Nota N° 518 /2010.-

Referente: Expediente N° DU-7938-2010.-

ASUNTO: A-70-09g Trabuchi (varios) s/excepción al
CPU: uso.

Reunión Ordinaria del Consejo de Planeamiento Urbano (Co.P.U.)

PLANO DE: HABILITACION

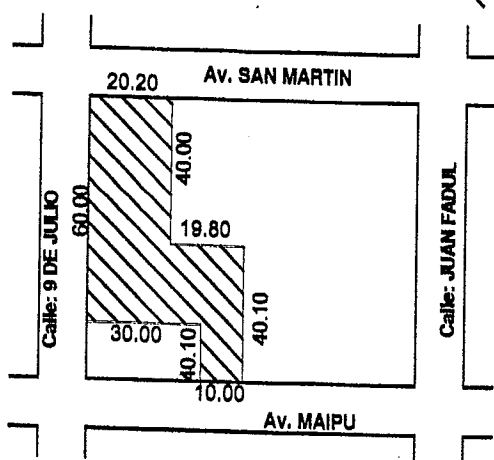
11. POSEE INFORME PRELIMINAR A.T.B. EN EL CUAL RECOMIENDA LA NO HABILITACIÓN DE LA ACTIVIDAD HASTA LA APROBACIÓN DEL MISMO Y PLANOS ADJUNTOS AL PRESENTE INFORME NO APROBADOS.

12. NO POSEE PLANILLO DE LOCKERS, ILUMINACIÓN Y VENTILACIÓN.
13. NO POSEE CONTES PARA VERIFICAR ACTURA DE LOCKERS.
14. ACCESO AL ESTABLECIMIENTO NO CUMPLE (VÍAS PÚBLICAS DE MENOR).

Al realizarse la presentación del proyecto ante la Municipalidad, se pudo constatar que el uso *no cumple con los permitidos para la zonificación CE1 Microcentro*, así como *tampoco da cumplimiento a los requerimientos de módulos de estacionamiento establecidos por el Código de Planeamiento Urbano*.

El uso planteado no cumple con los permitidos para la zonificación CE1, así como tampoco da cumplimiento a los requerimientos de módulos de estacionamiento establecidos por CPU.

Rechazar el pedido de excepción referido tanto al uso solicitado como al requerimiento de estacionamiento vehicular, en atención a los incumplimientos evidenciados con respecto a la Normativa Básica de Arquitectura Escolar (conforme a lo informado en Actas de Inspección Técnica de Obras Nros. 15414 y 15415 de la Dirección de Obras Privadas), al Código de Planeamiento Urbano (según Informe Depto. E.y N. N° 35/10 de la Dirección de Urbanismo) y al informe Letra D.T. N° 1040/2010 (referido al estacionamiento vehicular).
